大阪都市計画地区計画の変更（市決定）

都市計画三国東地区地区計画を次のように変更する。

地区計画の変更
(三国東地区)

説明図 1

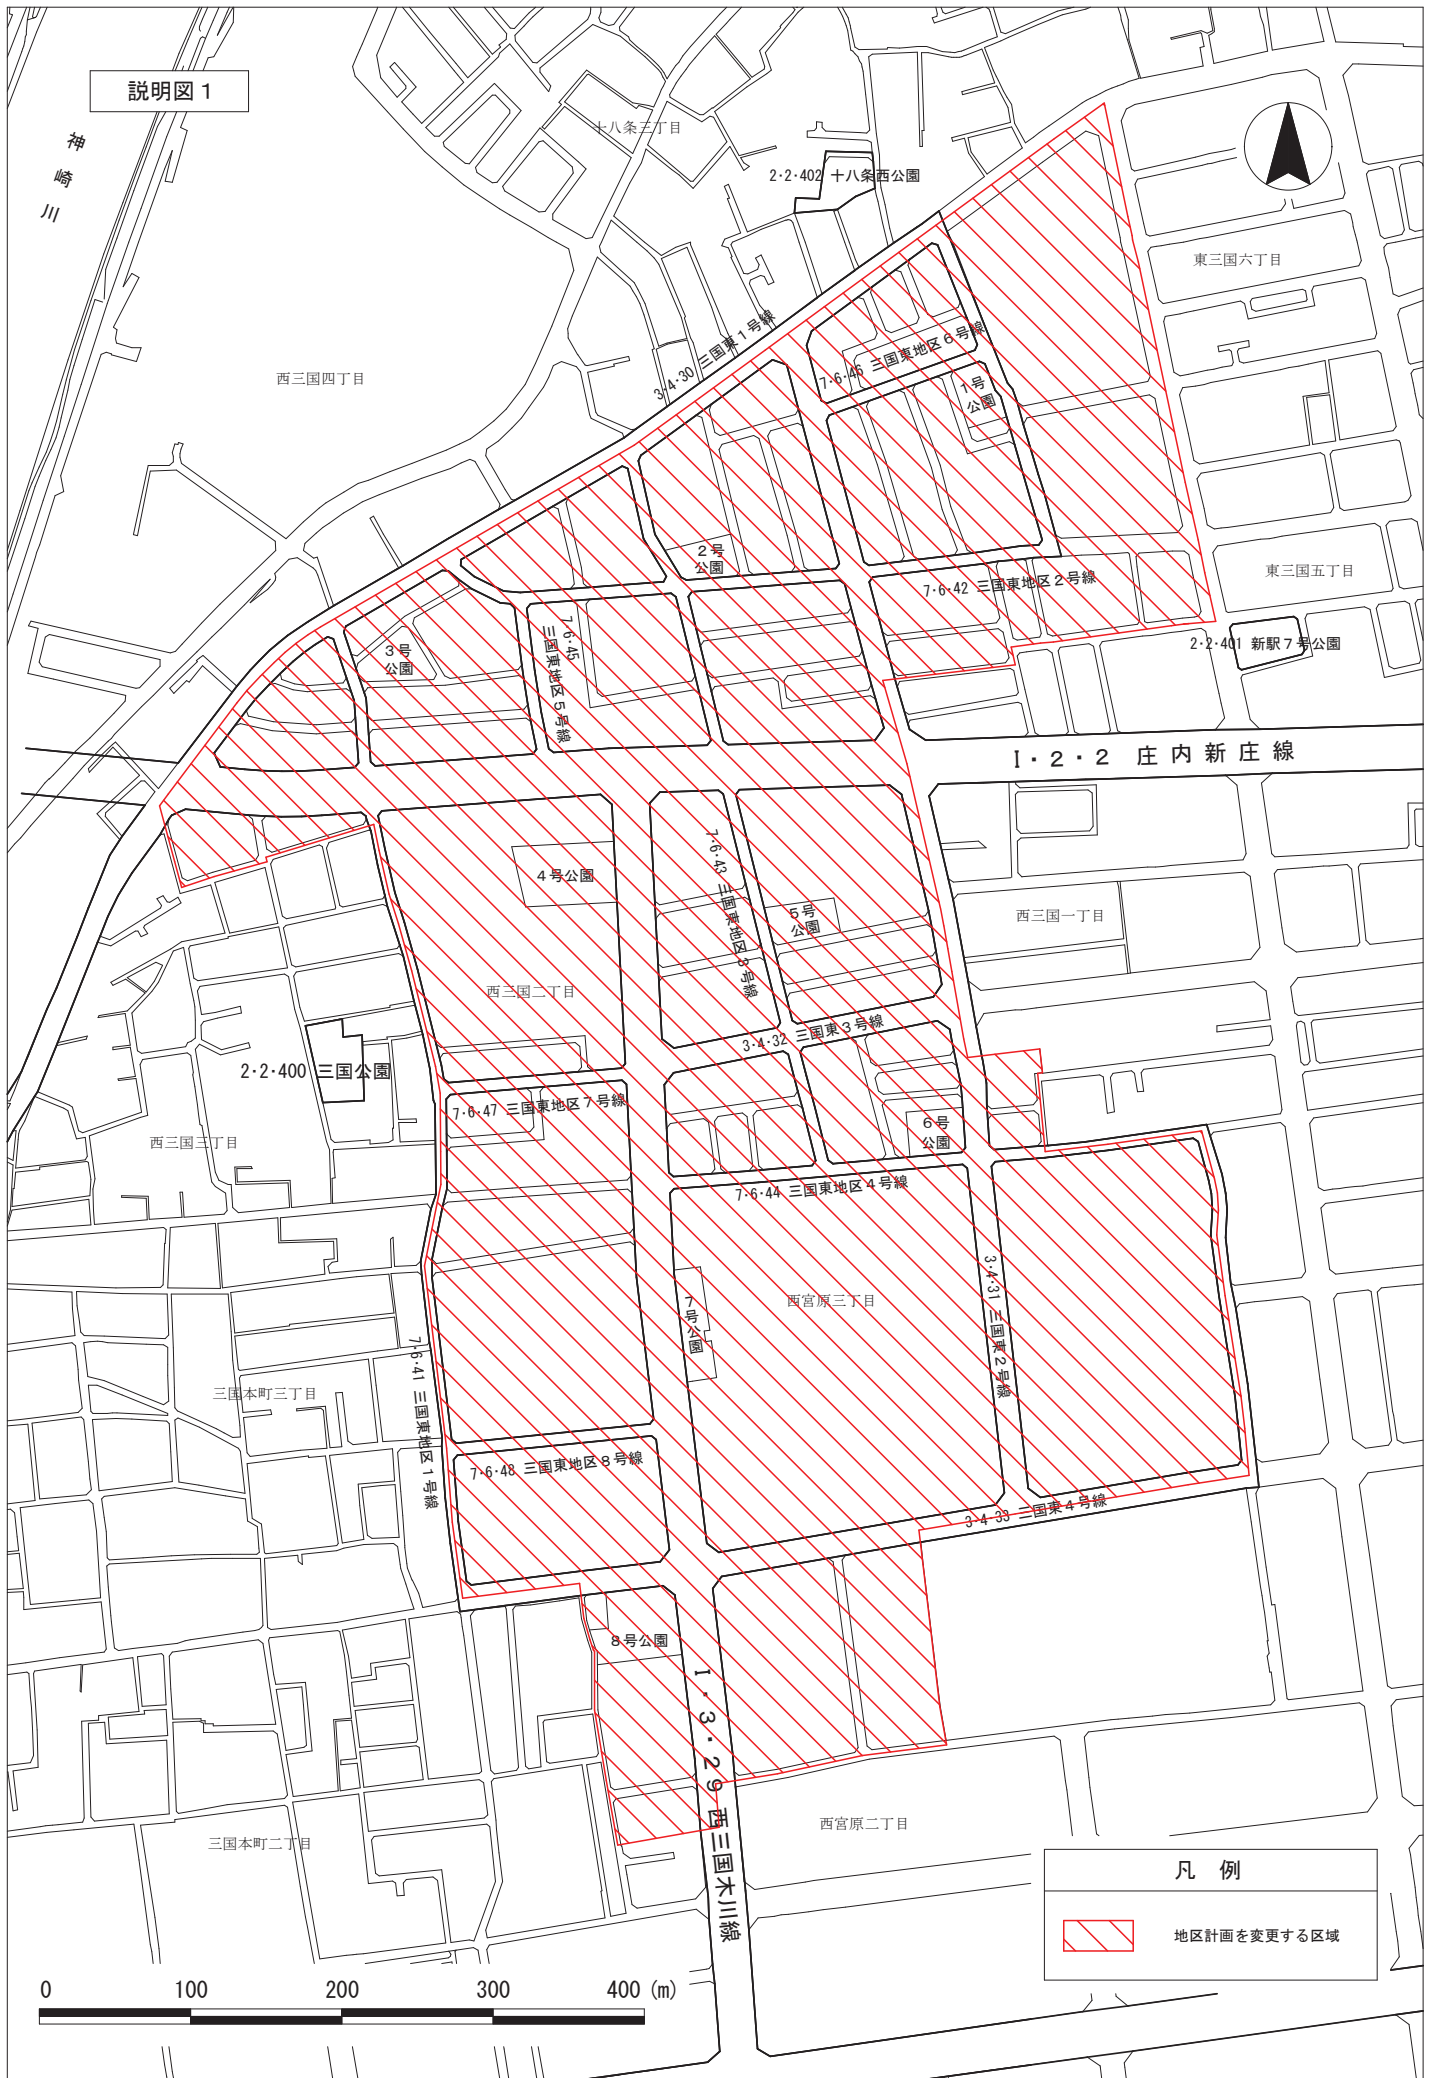
三国東地区土地区画整理事業の事業計画の変更等に伴い、地区整備計画の「壁面の位置の制限」について必要な変更を行う。

「地区計画の区域、地区整備計画の区域、地区の区分及び壁面の位置の制限は、説明図表示のとおり」
